改善箇所説明図

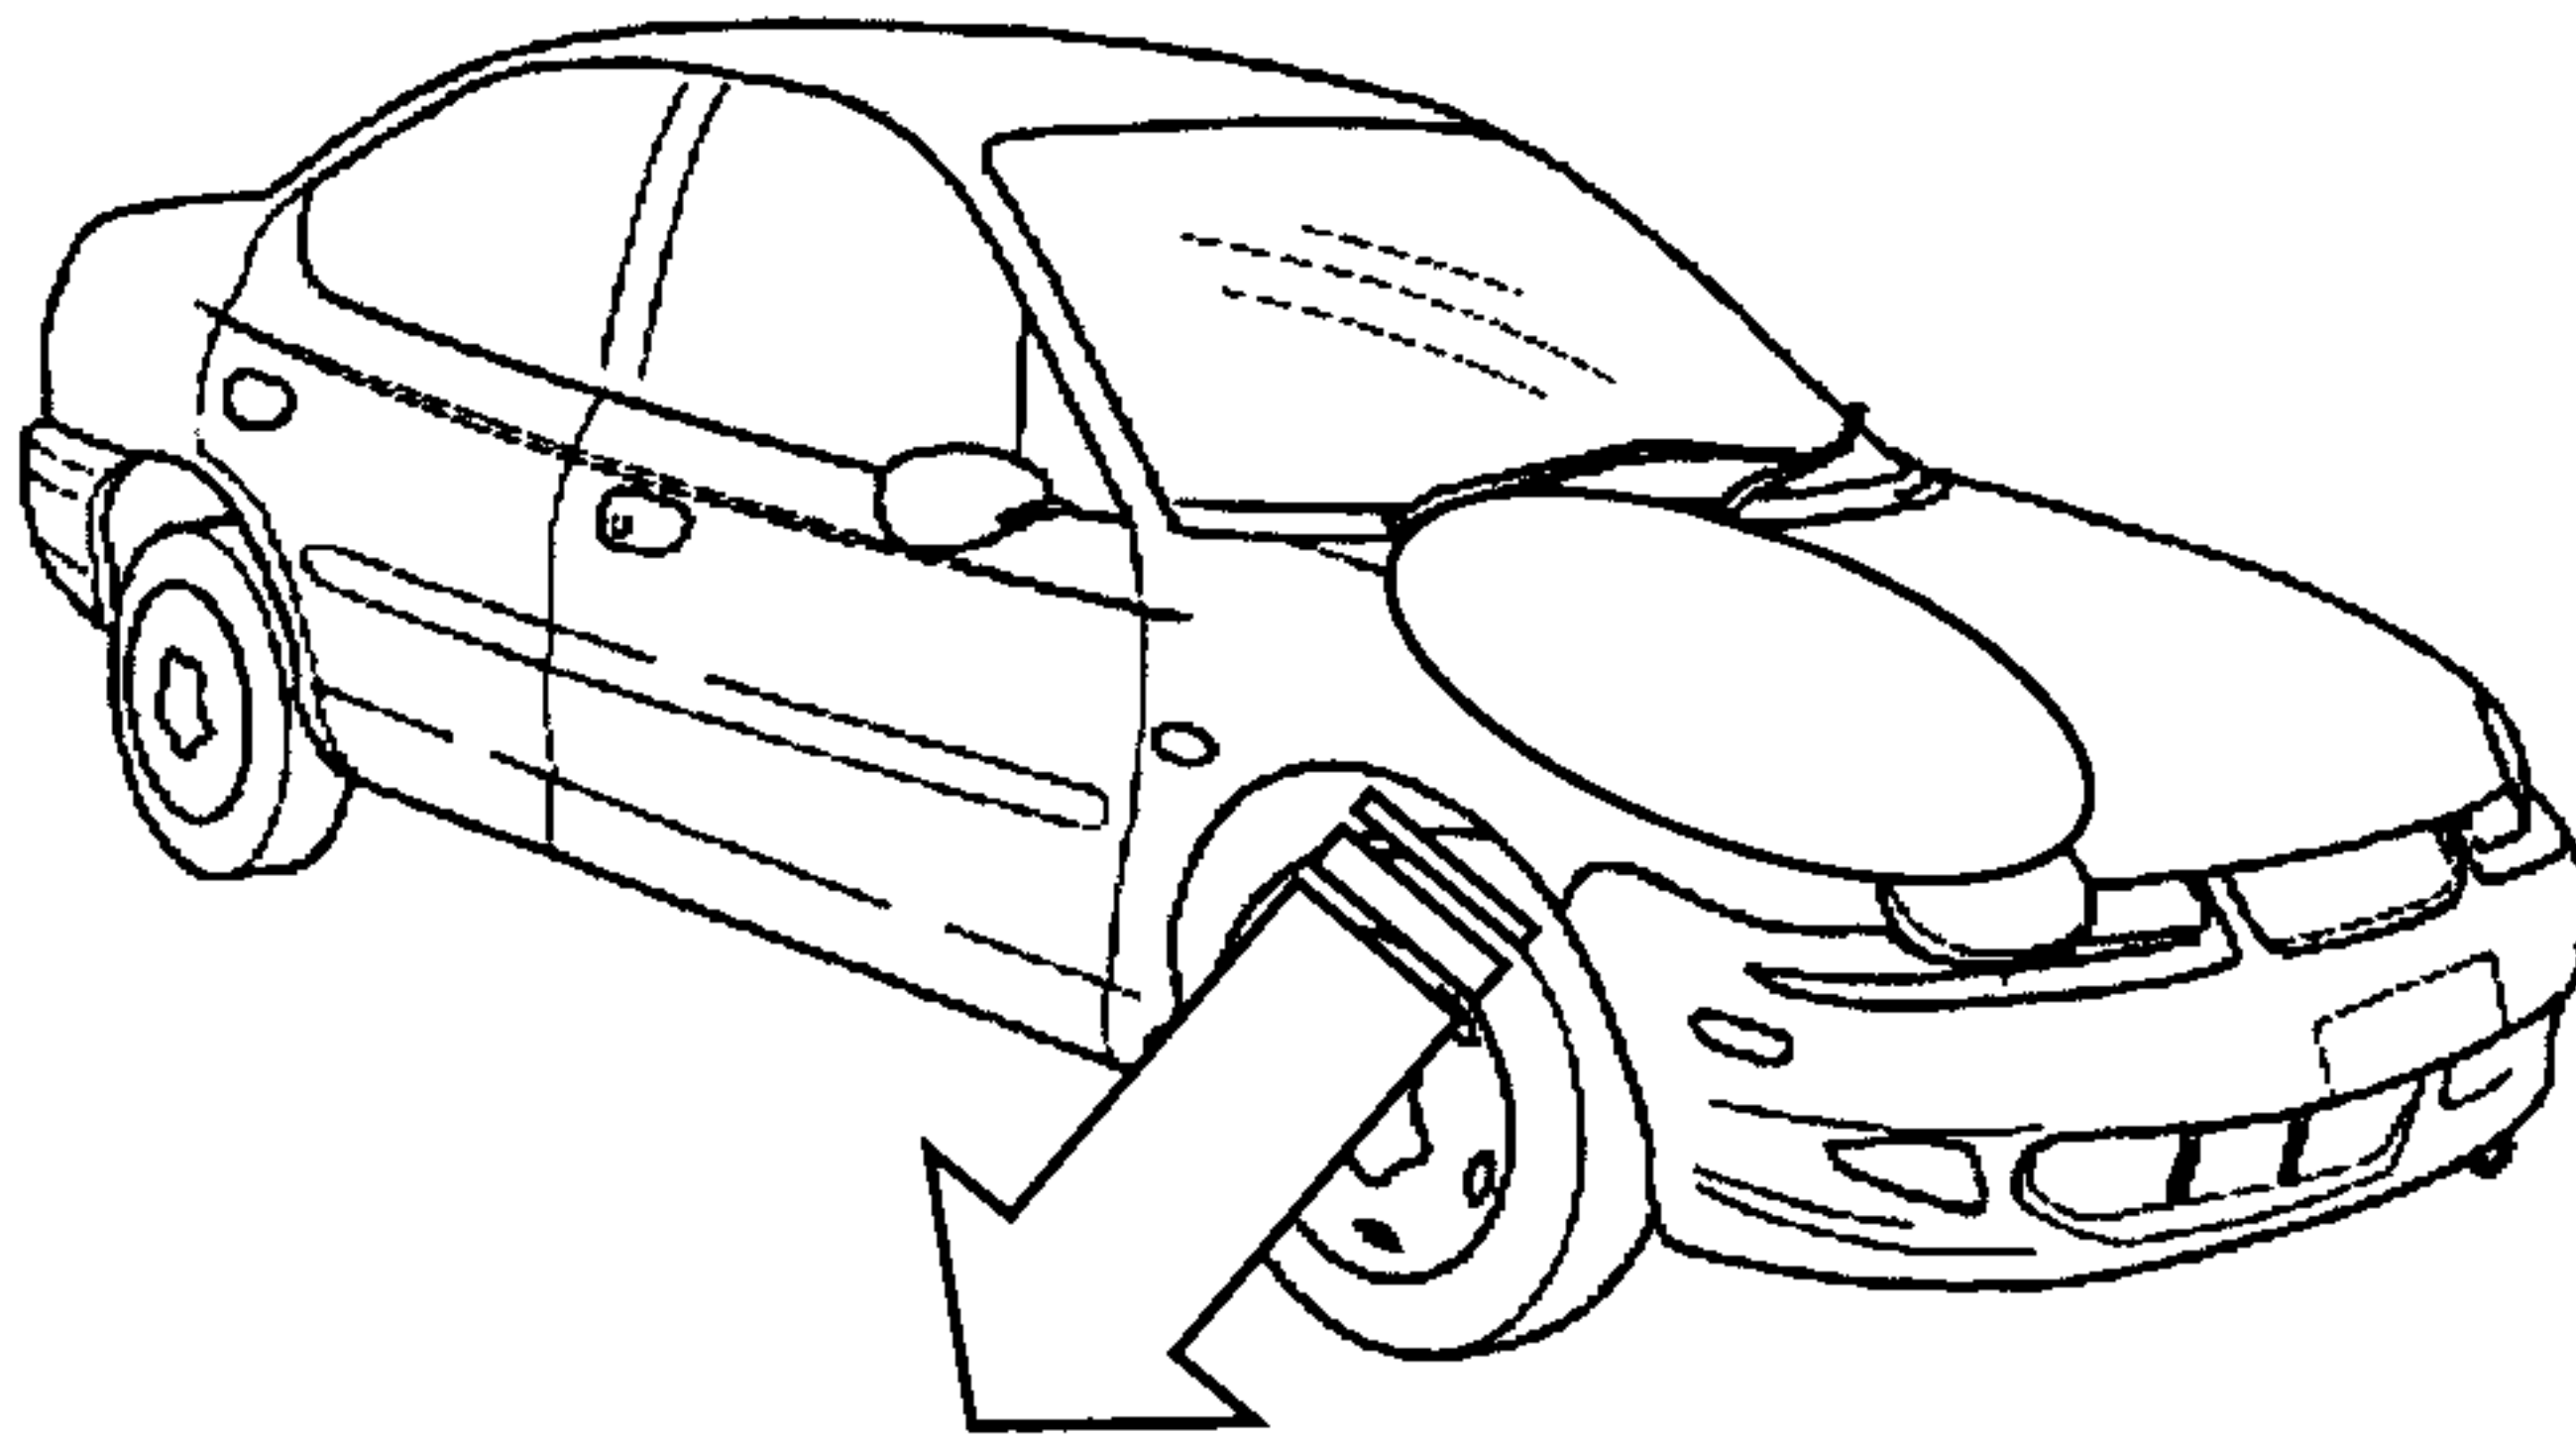
基準不適合発生箇所

制動装置において、倍力装置の吸気マニホールド側バキューム・ホースの材質が不適切なため、当該ホースが吸気マニホールド内のブローバイ・ガス中に含まれる気化したエンジンオイルの浸透により膨潤して接続部から外れることがあり、エンジンの回転数が上昇するとともに制動力が低下するおそれがある。

全車両、吸気マニホールド側バキューム・ホースを対策品と交換する。
